Dotyczy zamówienia ZDP.DZ.2610.1.2022.HS w trybie podstawowym prowadzonego na podstawie art. 275 pkt. 1 ustawy Pzp pn:

„Rozbudowa drogi powiatowej nr 0264T w miejscowości Skorków na odcinku od km 6+250 do km 6+860”

Pytania i odpowiedzi

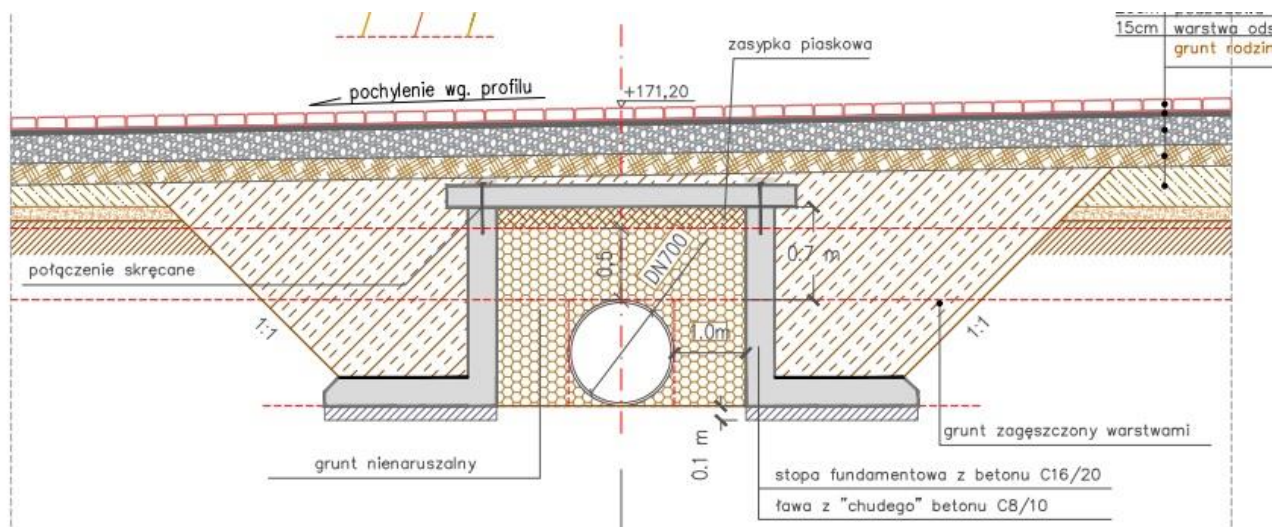
Wykonawca prosi o udostępnienie rysunku konstrukcyjnego z widocznym zabezpieczeniem kanału KD 1000 pod drogą.

Szczegół do rozwiązania „z natury” na etapie wykonawstwa. Na tym etapie projektowania nie można zweryfikować rzeczywistego zagłębienia kolektora jak i rodzaju gruntu którym zasypano kolektor. W przypadku gruntu niewysadzinowego, dobrze zagęszczonego i zachowania separacji pionowej min 50 cm wystarczy ułożyć płyty na podsypce piaskowej 15 cm. W przypadku wypłytcenia kolektora koniecznym będzie wykonanie konstrukcji wsporczej – jak na poniższym rysunku poglądowym.
